To: [redacted] 5.1.2e [redacted] 5.1.2e [redacted] 5.1.2e [redacted] @hhnk.nl]; [redacted] 5.1.2e, [redacted] 5.1.2e [redacted] 5.1.2e [redacted] @hhnk.nl]; [redacted] 5.1.2e,
[redacted] 5.1.2e [redacted] 5.1.2e [redacted] @hhnk.nl]
From: [redacted] 5.1.2e, [redacted] 5.1.2e
Sent: Fri 4/17/2020 10:21:00 AM
Subject: RE: Aanlevering documentatie
Received: Fri 4/17/2020 10:21:02 AM

Nieuwe dijkversterkingstechnologie

Kabelgoot

aan Hoogheemraadschap Hollands Noorderkwartier
t.a.v. Projectteam VBK Zeevang – Wheredijk
van 5.1.2e
Datum: 10 april 2020
Referentie: 1800904A35-N20-041
Onderwerp: Kostenvergelijking kansrijke oplossingsrichtingen

Bovenaanzicht

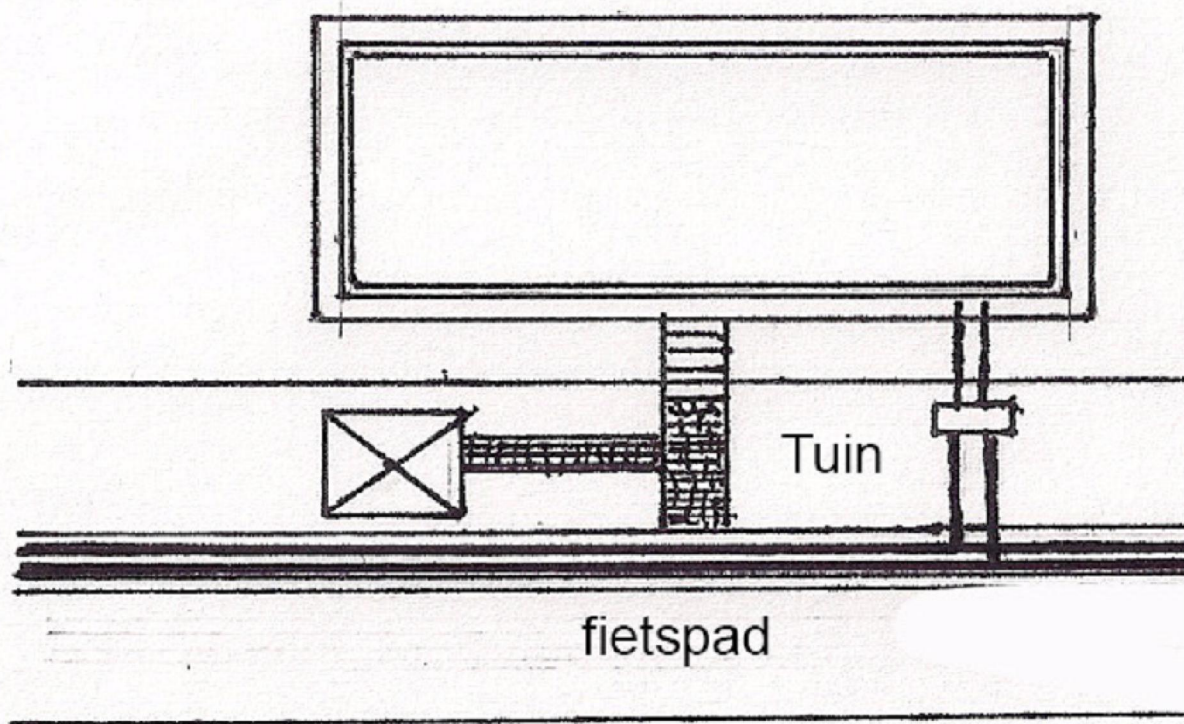
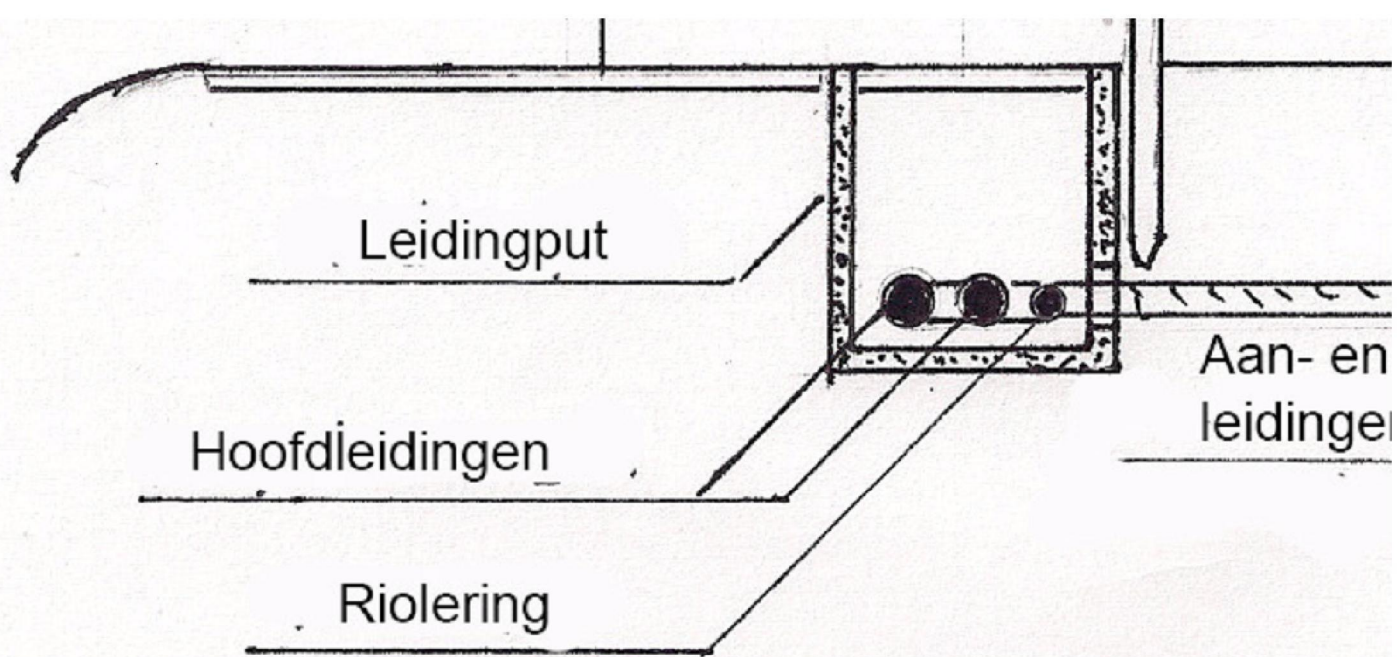
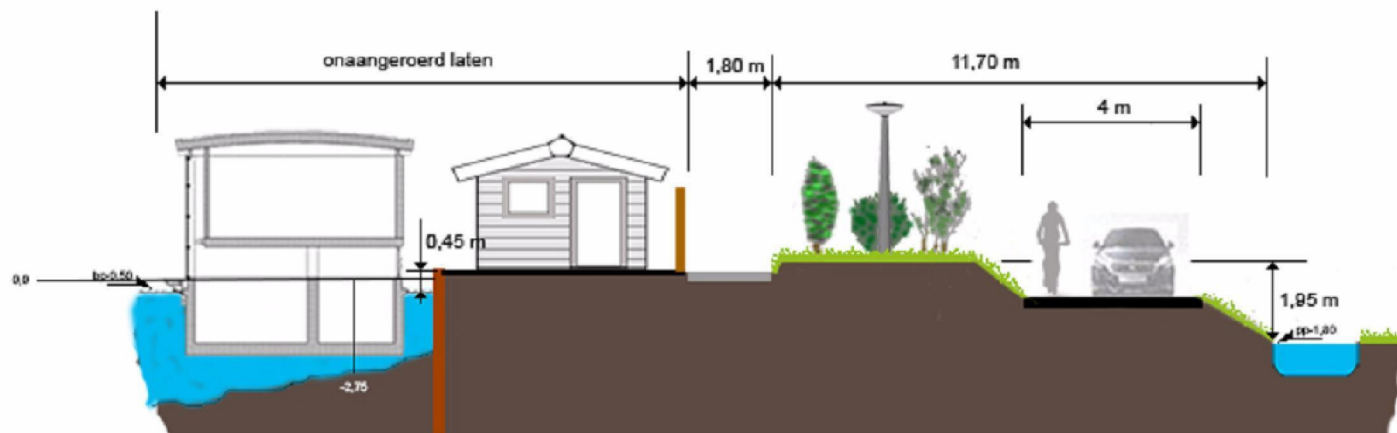
Stadsverwarming heeft aangegeven geen goede ervaringen te hebben met het toepassen van een kabelgoot. Daarnaast heb ik even gekeken naar de impact tijdens de uitvoering.

Hieronder enkele knelpunten:

- Voor het aanbrengen van een kabelgoot moet een relatief groot en lang cunet worden gegraven. Dit houdt in alle obstakels verwijderen (schuttingen, schuurtjes e.d.)

- SVW heeft aangegeven dat de betonconstructie onderheid moet worden om ongelijke zettingen tegen te gaan. Wanneer dit optreed kunnen de afsluitdeksels klem komen te zitten of helemaal niet meer aansluiten.

- SVW heeft aangegeven dat de kabelgoot niet waterdicht te houden is, waardoor water in de goot komt en voor overlast zorgt.
- Het aantal kabels en leidingen wat in een kabelgoot kan liggen is beperkt, mede omdat kabels- en leidingenbeheerders eisen stellen aan de diepte en onderlinge afstand.

- Vandalisme en oneigenlijk gebruik leidingen doordat de kabels- en leidingen beperkte afscherming hebben bestaat de kans op beschadiging, vandalisme en oneigenlijk gebruik van de kabels en leidingen

- Invloed van elementen, doordat de kabelgoot niet waterdicht te maken is bestaat de kans op schade aan kabels en leidingen (bevriezing van koppelingen, stankoverlast stilstaan water in de goot e.d).
